LINEA AV/AC TORINO – VENEZIA Tratta VERONA – PADOVA

VIADOTTO ALPONE I DAL km 20+220,666 AL km 21+992,666

Relazione di modifica PD/PE

Figura 1 – Traslazione campata 22m

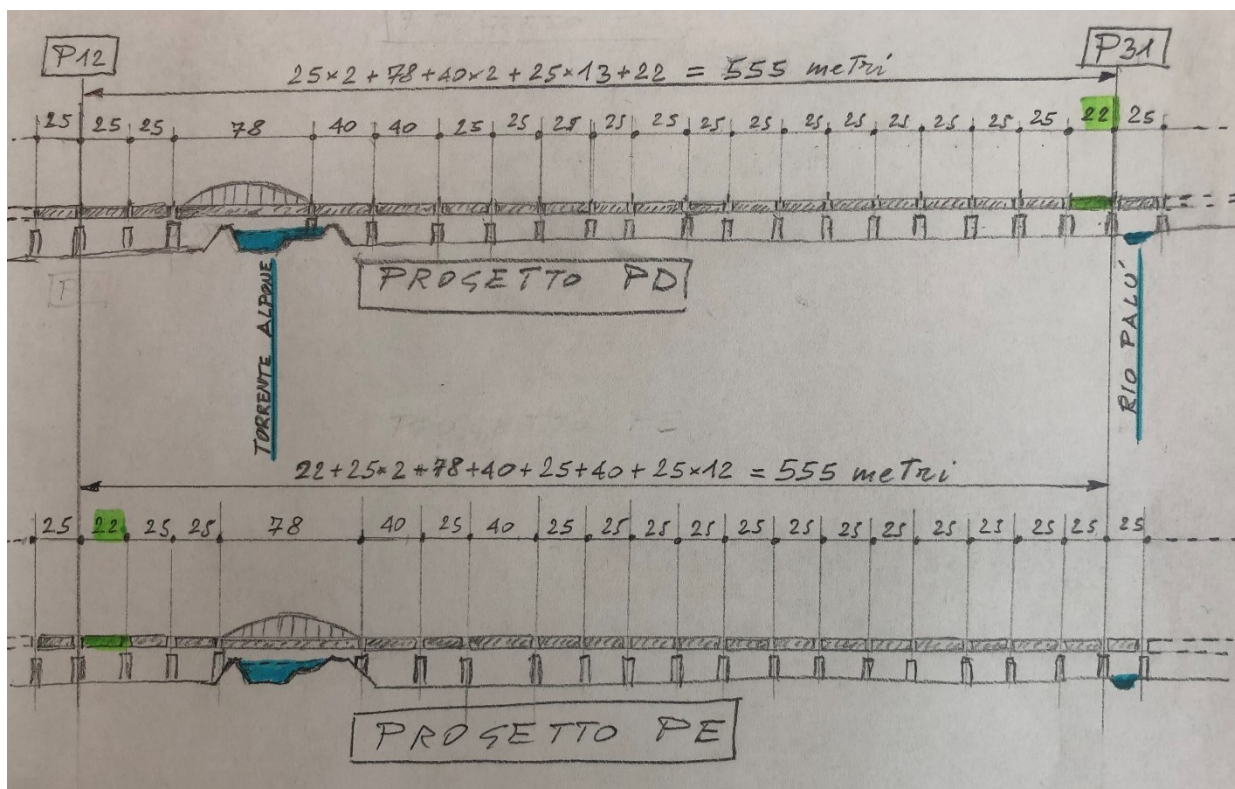
La traslazione di fatto della campata ad arco metallico necessaria per evitare la pila P15 in alveo è stata realizzata eliminando la campata L=22m prevista tra le pile P30-P31 (progetto PD) ed inserendo la stessa tra le pile P12 - P13 (vedere in "verde"):

Figura 3 – Soluzione proposta al Genio Civile di Verona il 14-09-2021

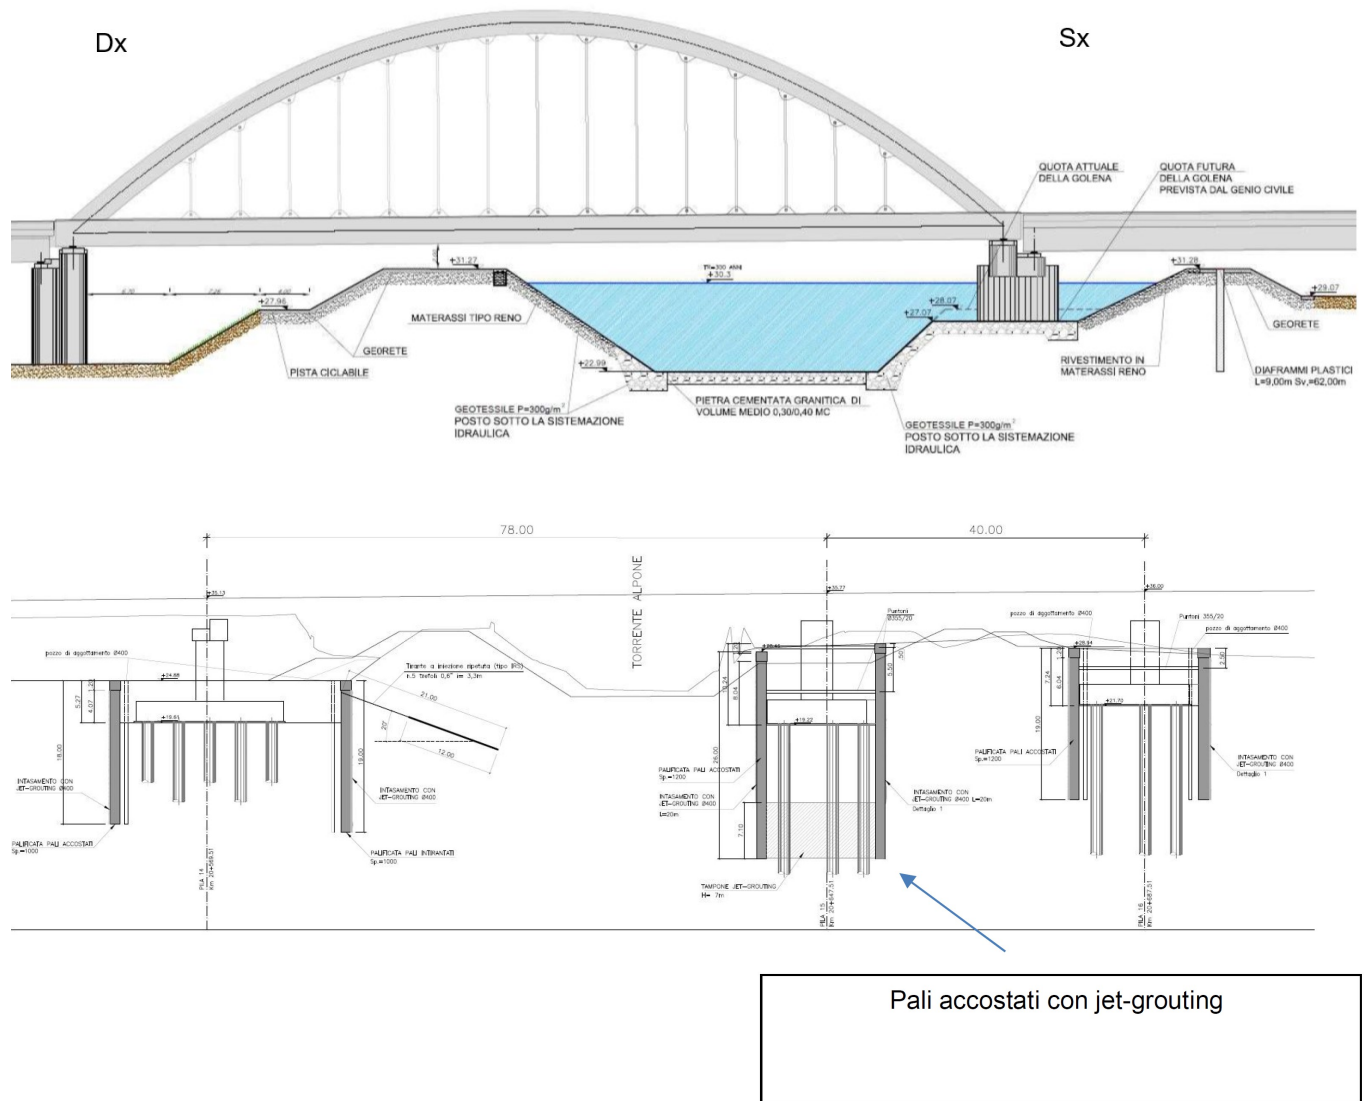
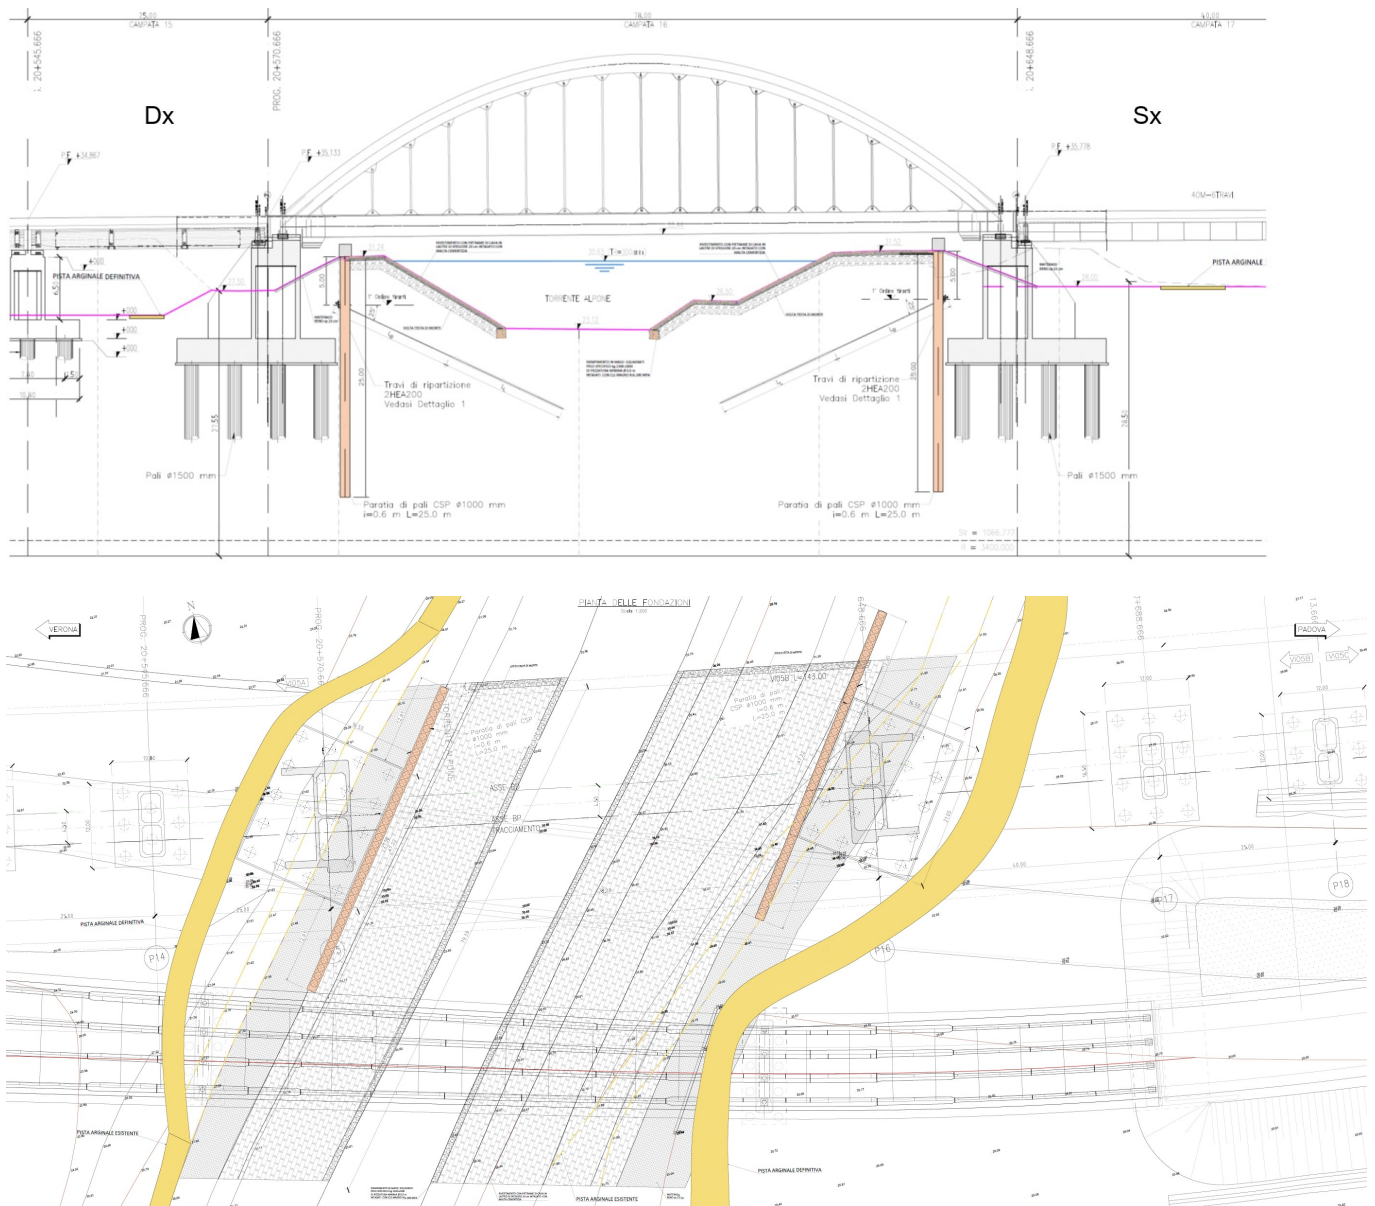
Nel mese di settembre 2021, anche per tenere in conto della mutata morfologia del torrente soprattutto in sinistra idraulica avvenuta negli anni 2016-2018 da parte del Genio Civile di Verona (la gola sinistra era stata quasi tutta alzata alla quota arginale, andando a realizzare di fatto un argine ringrossato), è stata sottoposta al Genio Civile una soluzione progettuale alternativa (a quella del PD post Cipe) che prevedeva sostanzialmente lo spostamento del viadotto (78m) verso est, realizzando due classiche spalle nelle arginature (precedentemente diaframmate per circa 50m mediante pali secanti tirantati, il tutto

evidentemente finalizzato per sostituire localmente l'arginatura dal punto di vista strutturale e di tenuta idraulica, sia nella fase di cantiere sia ad opera terminata). La soluzione ufficialmente inviata dal General Contractor al Genio Civile di Verona in data 14-09-2021 è rappresentata nelle figure che seguono.

In estrema sintesi, il parere di massima del Genio Civile di Verona (riportato in Appendice 1) confermava la soluzione progettuale proposta dal General Contractor con parere di massima favorevole alle seguenti condizioni:

- individuare e realizzare le piste di servizio di entrambe le sponde arginali (nдр: già presenti ma non indicate)
- eliminare i tiranti della palificata in sommità arginale (nдр: per evitare vie preferenziali alla filtrazione)
- dimensionare la palificata in sommità arginale per garantire la tenuta idraulica, “divenendo essa stessa muro arginale” (nдр: funzione strutturale ed idraulica)

Figura 4 – Soluzione di PE con evidenziata la palificata CSP, con funzione idraulica-strutturale e priva di tiranti

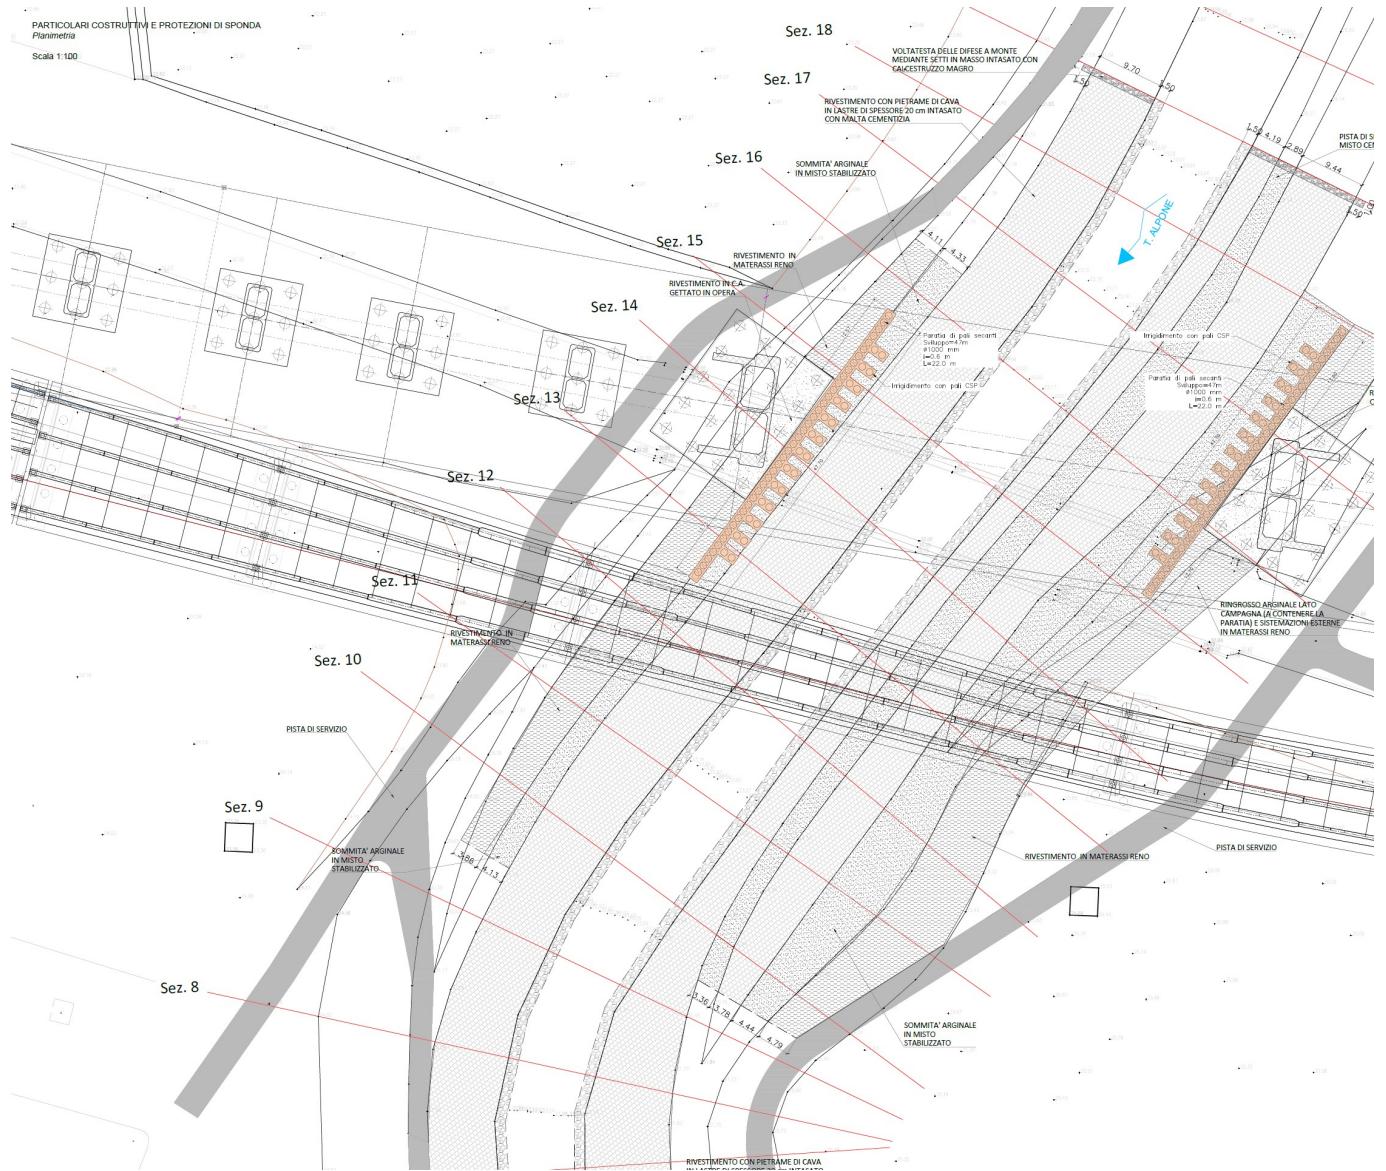
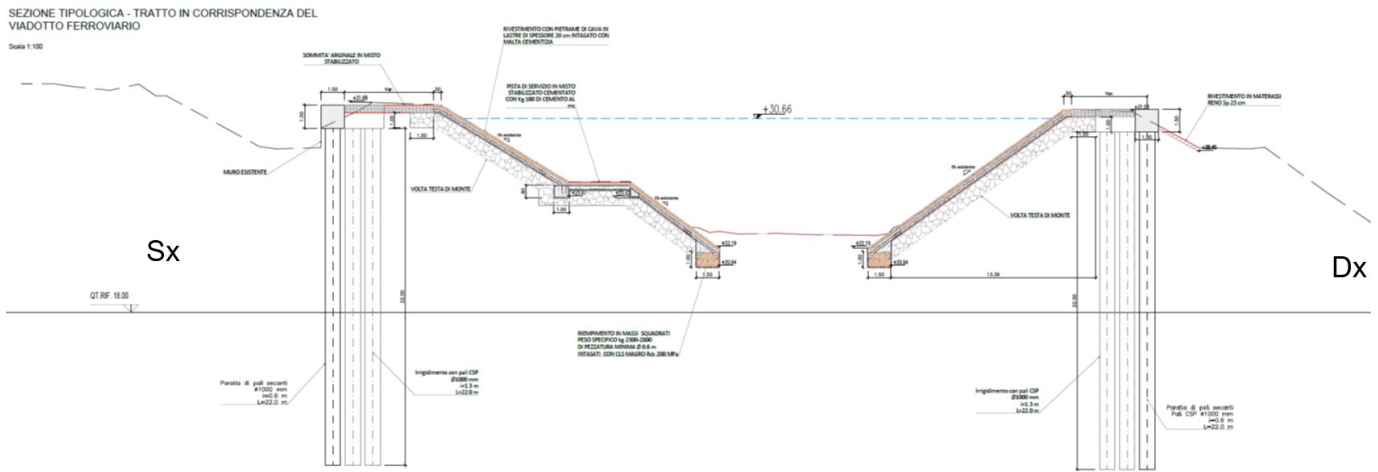
Sulla base del parere di massima del Genio Civile di Verona il General Contractor ha quindi aggiornato la soluzione progettuale proposta a settembre 2021 nella soluzione finale di PE qui sotto rappresentata (estratto da tav IN1712E12DZVI05B8001A e IN1712E12DZVI05B8002A – Interferenze e sistemazioni idrauliche – Particolari costruttivi e protezioni di sponda – tav 1 di 2 e tav 2 di 2).

La soluzione delle due spalle-pile di PE rispetta le condizioni per cui il Genio Civile ha dato parere di massima positivo. La soluzione di PE è decisamente migliore di quella di PD post Cipe, sia dal punto di vista tecnico e normativo che di prassi corrente.

La soluzione di PE, oltre che essere prassi corrente e consolidata quando si realizzino spalle nelle arginature, è inoltre da ritenersi coerente con il R.D. 523/1904 (in particolare all'art. 96 comma f) in quanto la funzione idraulica-strutturale svolta dall'argine è stata sostituita con quella analoga svolta dalla paratia in pali secanti, opportunamente immersa nelle arginature per evitare aggiramenti da parte del moto di filtrazione. Il concetto sopra espresso, peraltro, è lo stesso espresso dal Genio Civile di Verona (soggetto competente al rispetto del R.D. 523/1904) nel parere di massima quando impone alla palificata CSP in sommità arginale di sostituire l'argine e le sue funzioni "divenendo essa stessa muro arginale".
